5º CADERNO DE PERGUNTAS E RESPOSTAS

EDITAL Nº 011/2021

Objeto: Contratação Integrada para elaboração dos projetos básico e executivo de engenharia e execução do lote 6F-A da Ferrovia de Integração Oeste Leste.

Seção Tipo extraída do Projeto executivo de superestrutura do Lote 6EF da FIOL nº 80-DES-0600G-18-1001 – Rev. 01:

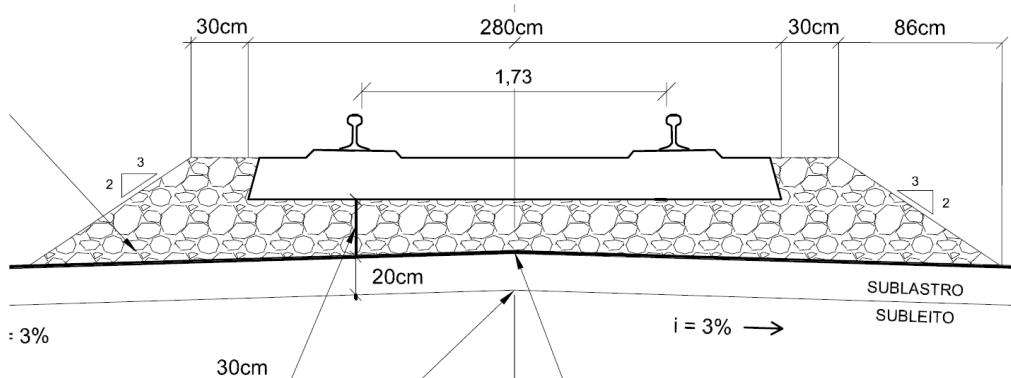
PERGUNTA 148: Na PERGUNTA 66 do 4º CADERNO DE PERGUNTAS E RESPOSTAS consta questionamento sobre a quantidade de brita para lastro adotada pela VALEC em sua planilha de orçamento referencial, tendo em vista que, pela seção de anteprojeto, o Proponente entende que o volume de lastro deveria ser de 301.571,30 m³, porém a VALEC respondeu que “O cálculo para o volume de lastro foi realizado levando em conta os aspectos de superelevação em cada curva no trecho bem como a norma para cálculo de lastro. A metodologia foi desenvolvida a partir de extração de dados do software civil 3d e embasada Norma 80-DES-000A-18-8045_Rev.0 - Seções Tipo de Lastro para Cálculo de Volume, que é o normativo aprovado pela VALEC para tal finalidade”. Entretanto, ao analisarmos o normativo 80-DES-000A-18-8045_Rev.0 citado e adotado como base pela VALEC, notamos que existe um equívoco na consideração efetuada pela VALEC, pois a seção tipo do documento normativo 80-DES-000A-18-8045_Rev.0 é divergente da seção do projeto do Lote 6F. Vejamos as diferenças:

Comparando os dois projetos acima, podemos observar que, na largura da parte superior da seção, temos 3400 mm pela seção do projeto do Lote 6F e temos 3250 mm pela seção tipo do normativo da VALEC, resultando numa diferença de 150 mm (15 cm) entre os projetos.

Da mesma forma, podemos observar que, na largura da parte inferior (base) da seção, temos 5120 mm pela sessão do projeto do Lote 6F-A e temos 4.896 mm pela seção tipo do normativo da VALEC, resultando numa diferença de 224 mm (22,4 cm) entre os projetos.

Ou seja, conforme constatado, a seção tipo do normativo 80-DES-000A-18-8045_Rev.0 da VALEC é consideravelmente menor que a seção tipo do Lote 6F-A da FIOL (diferença de 15 cm na largura superior e 22,4 cm na inferior), fazendo com que o volume de lastro adotado pela VALEC, calculado através do normativo 80-DES-000A-18-8045_Rev.0, seja inferior ao volume que deveria ser previsto para o Lote 6F da FIOL, que deveria ter sido calculado com base nas seções extraídas do projeto executivo de superestrutura do Lote 6F da FIOL nº 80-DES-0600G-18-1001 – Rev. 01. Tanto é verdade que os referidos projetos indicam os seguintes volumes de lastro (2,152 m³/m pelo projeto do Lote 6F da FIOL; e 1,85 m³/m pelo Normativo da VALEC, subtraídos os volumes dos dormentes de 0,1292 m³):

Favor confirmar o nosso entendimento, revisando o quantitativo da planilha considerando o cálculo do volume de lastro a partir das dimensões da seção tipo do projeto do Lote 6F da FIOL, e/ou esclarecer.

RESPOSTA 148: Em caso de divergências encontradas, prevalecerá o que estiver calculado na memória de cálculo para os esforços na via, a ser elaborada pela contratante, e que, deve buscar o menor volume de lastro possível a ser aplicado na via.
